改善箇所説明図

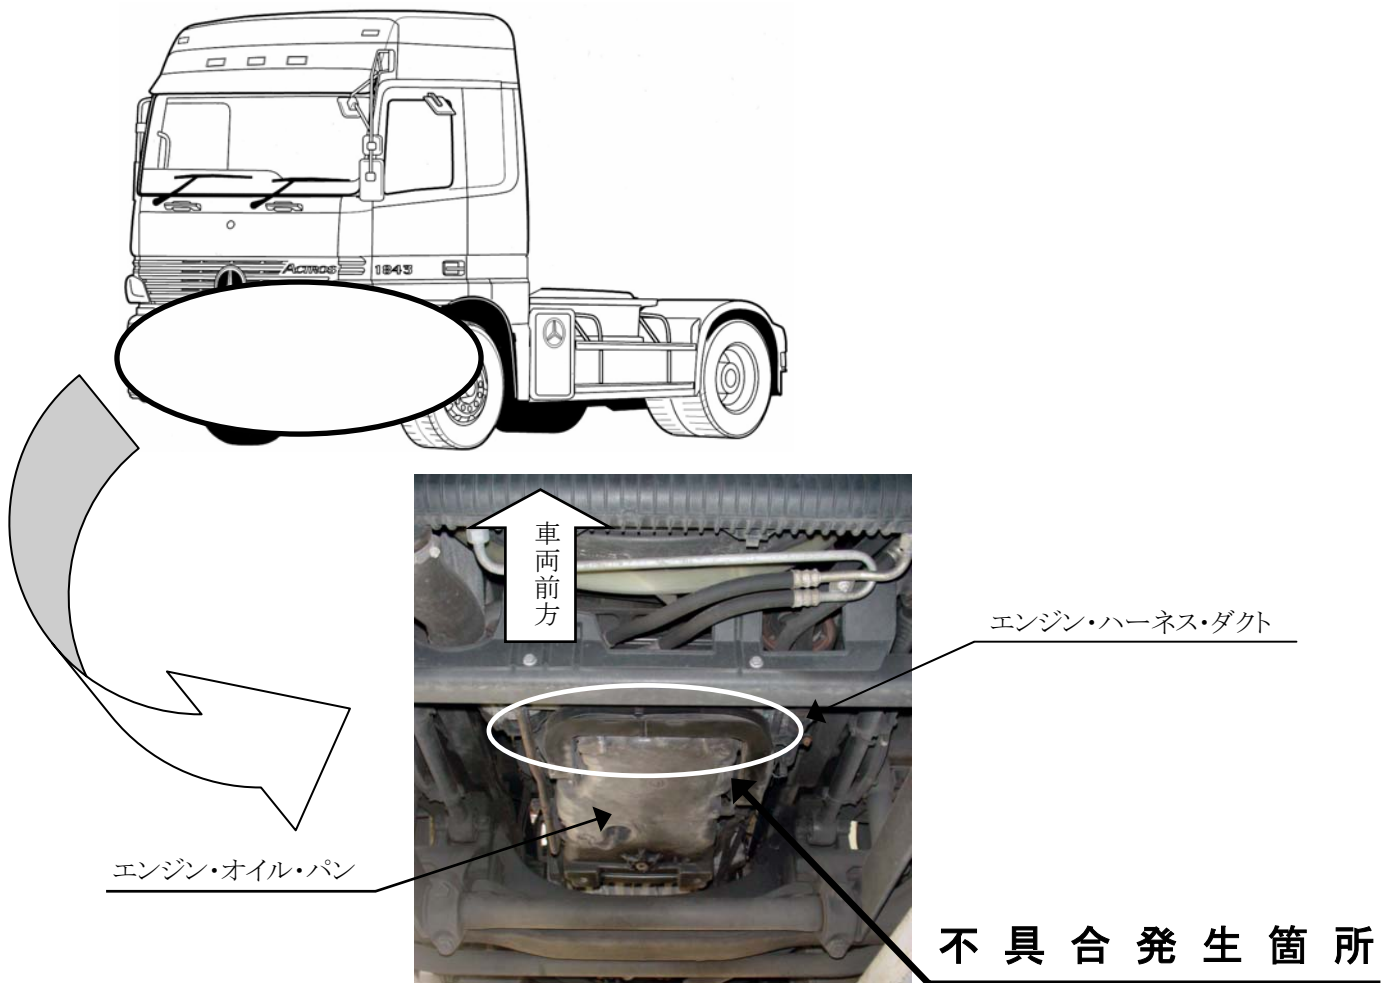
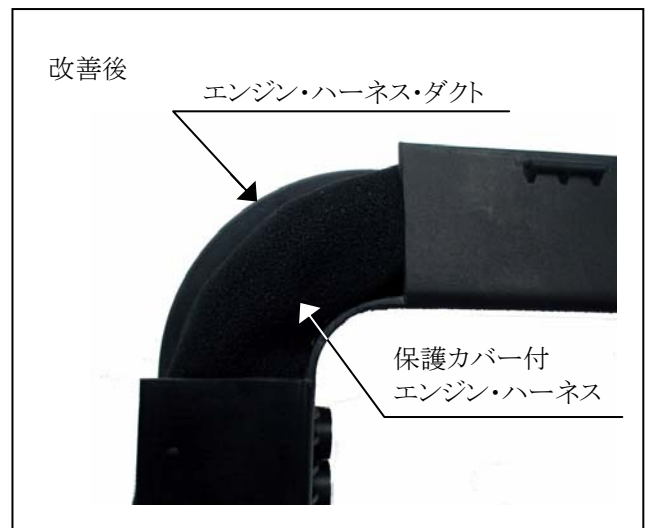
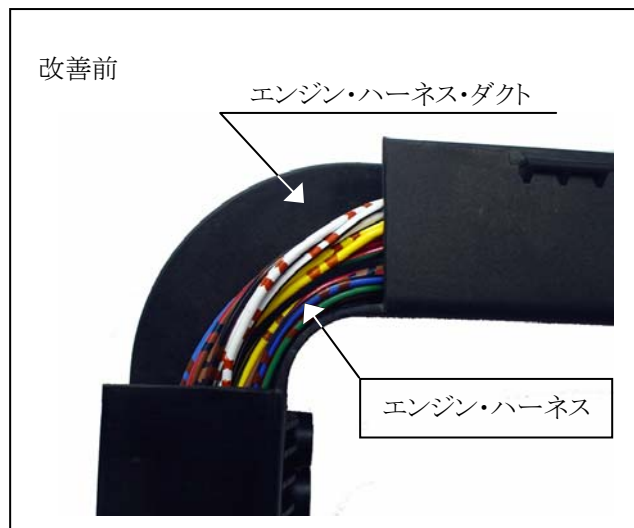
オルタネータからの電気配線の取り回しが不適切なため、車両の振動により車体と配線が干渉し、破損することがある。そのため、そのまま使用を続けると充電できなくなり、最悪の場合、原動機が停止するおそれがある。

全車両、当該配線を点検し、軽度の損傷であれば配線を修復し、保護カバーを取り付ける。また、重度の損傷であれば配線を対策品と交換する。

識別： インタークーラ右側取り付けボルト頭部に黄色ペイントを塗布する。
